## DODATEK Č. 4 KE SMLouvĚ O DíLO

**Smluvní strany se dohodly na uzavření dodatku č. 4 ke smlouvě o dílo ze dne 15. 10. 2013 na akci „Revitalizace infrastruktury, střešních pláštů budov, spojovací haly, hygienického zázemí Nové posluchárny a hlavního vstupu Farmaceutické fakulty v HK“, v rámci dotačního projektu „Revitalizace infrastruktury na FaF UK v HK, reg. č. CZ.1.05/4.1.00/11.0254, který doplňuje a mění smlouvu o dílo v níže uvedených přílohách, odstavcích a člácích:**

# Technický list změny (TLZ) č.:

"Revitalizace infrastruktury, střešních plášťů budov, spojovací haly, hygienického zázemí Nové posluchárny a hlavního vstupu Farmaceutické fakulty v HK"

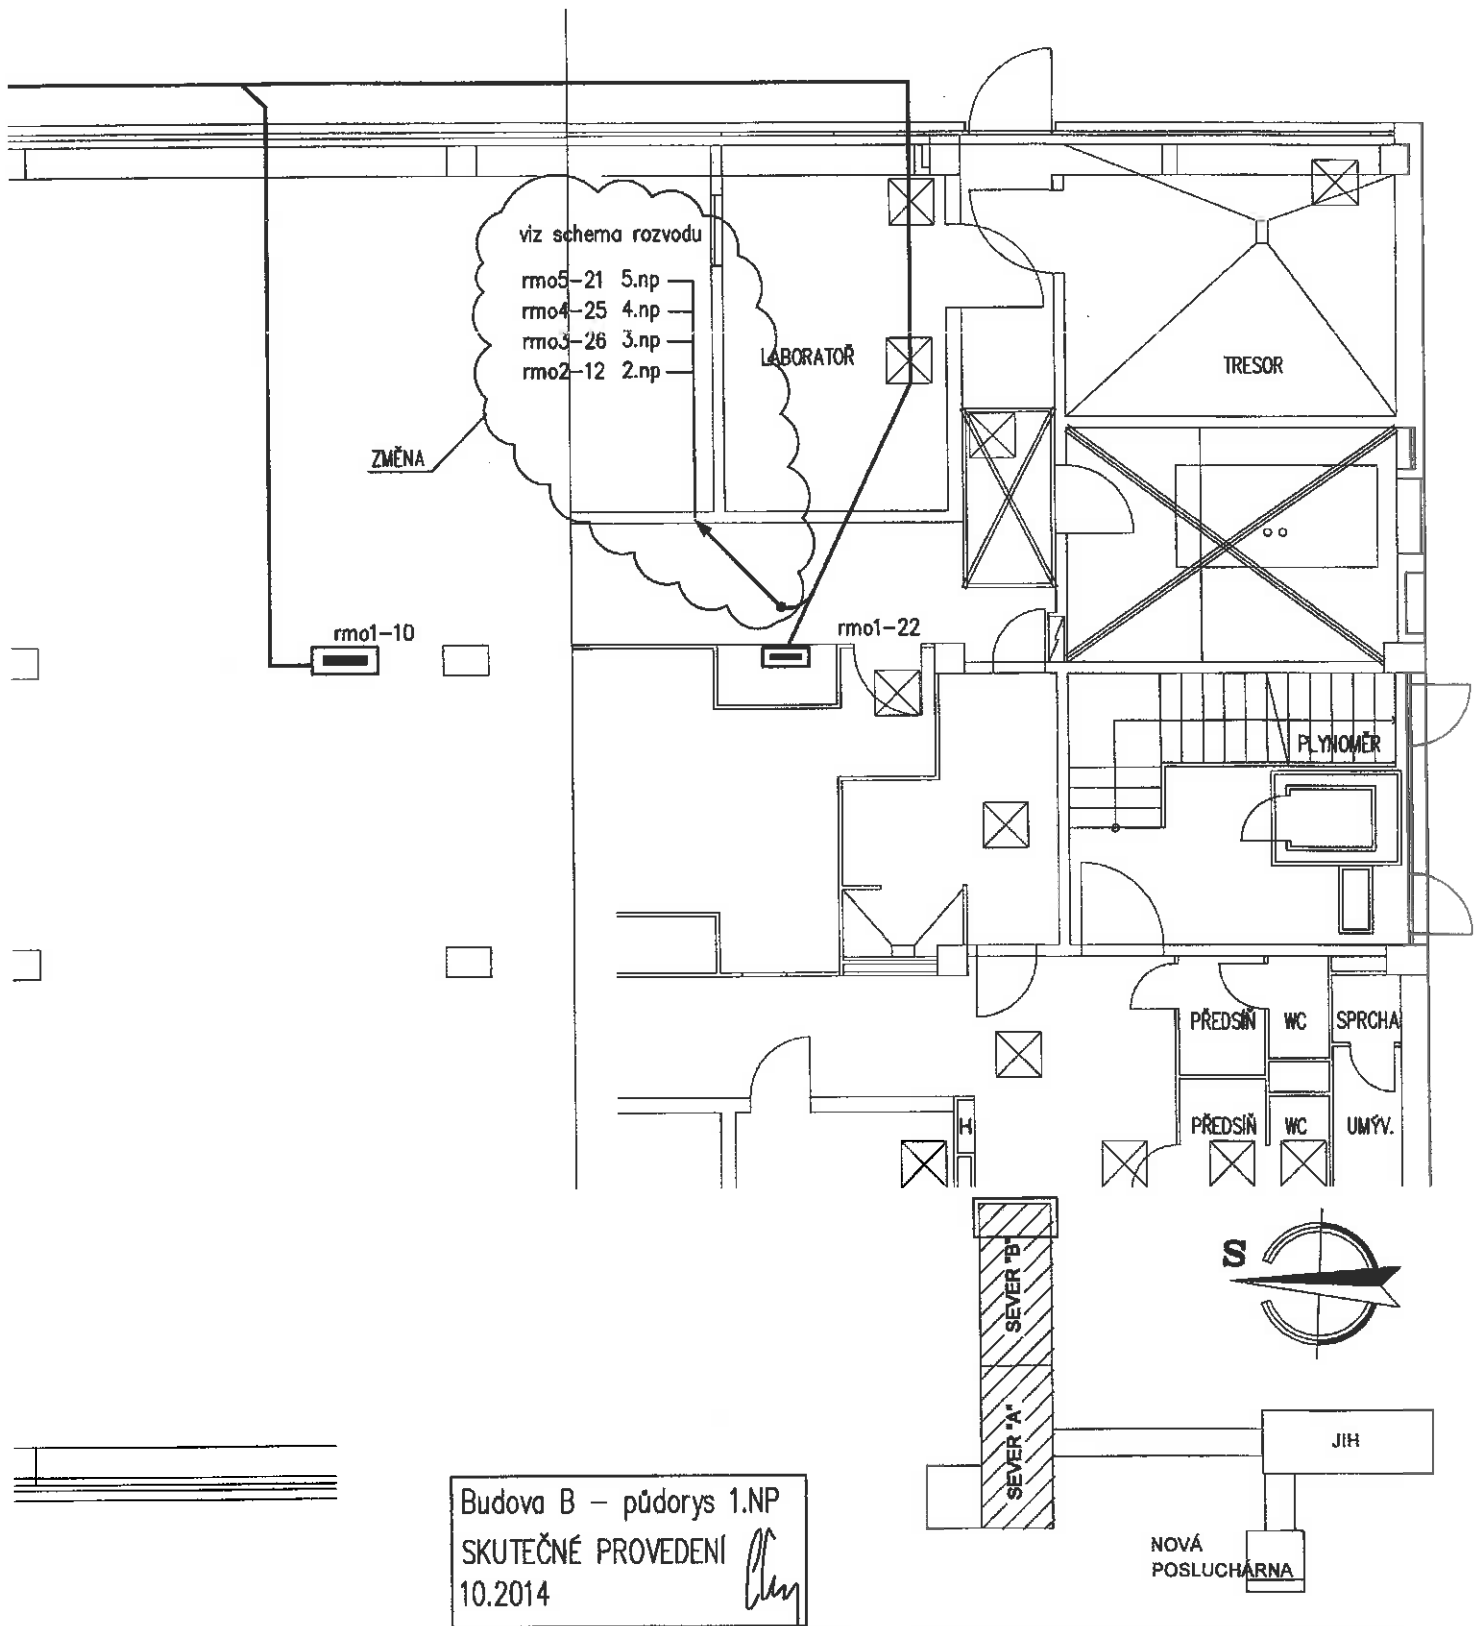
Změna trasy vedení kabelu přívodu do rozvaděče v 1. NP budova SEVER

Při realizaci zhotovitel zjistil, že kabelová trasa určená k napojení rozváděčů je zabetonována. Projektant předpokládal, že kabelové trasy jsou opatřeny chráničkami a jsou volně protažitelné. To že je trasa původních kabelů zabetonována je naprosto nestandardní řešení. V původní projektové dokumentaci o tomto řešení není zmínka. Kabely jsou vyústěny v nepřístupné části za rozvaděčem a projektant tak nemohl bez demontáže samotného rozvaděče toto prověřit. Demontáž rozvaděče v době projektové přípravy by byla nehospodárná a nebyl ani důvod toto požadovat.

Kabely k napojení patrových rozváděčů severní budovy, část B budou vedeny, do prostoru rozvaděče rmo1-22 a dále napojí rmo2-12, rmo3-26, rmo4-25, rmo5-21.
